Complexe résidentiel sur le boulevard de l'Atrium, au nord de la 57^e Rue Ouest

Activité de participation publique

Atelier participatif

Lundi 17 juin 2024, 19 h

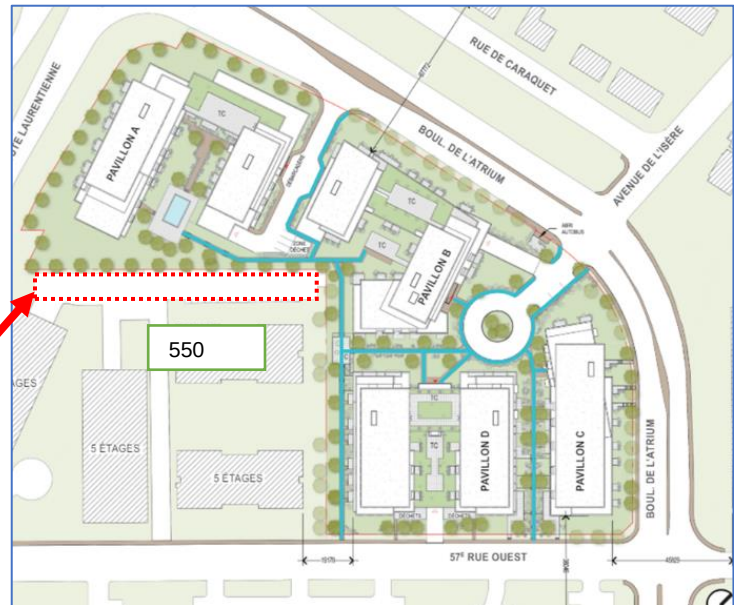
- Augmenter le cachet vert, toits verts (4)
« Pas assez de verdure compte tenu des futures constructions prévues au 57^e Rue ».
- Trop d'arbres, privilégier les arbustes (2).
- Assez de verdissement (2).
- Ajouter des ruches sur le toit.
- Ajouter un *mur de soutènement* avec des arbustes, pas d'arbres, entre le 550 et le lot du complexe.

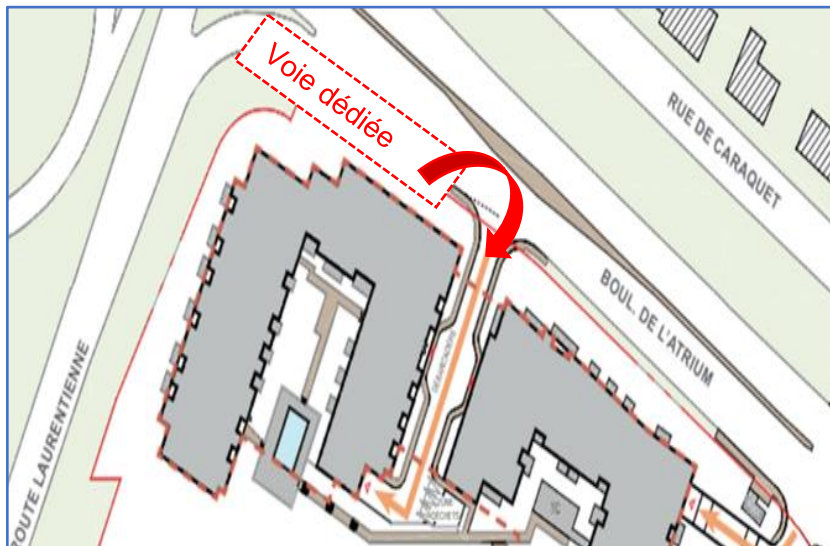
- La première entrée sur le boulevard de l'Atrium est située trop près de la bretelle de sortie de l'autoroute laurentienne (3).
- Proposition d'enlever la bretelle de sortie de l'autoroute laurentienne et ajouter un virage à droite sur feu rouge (2).
- Ajouter une voie automobile dédiée pour accéder directement à l'entrée du complexe via le boulevard Atrium (2).
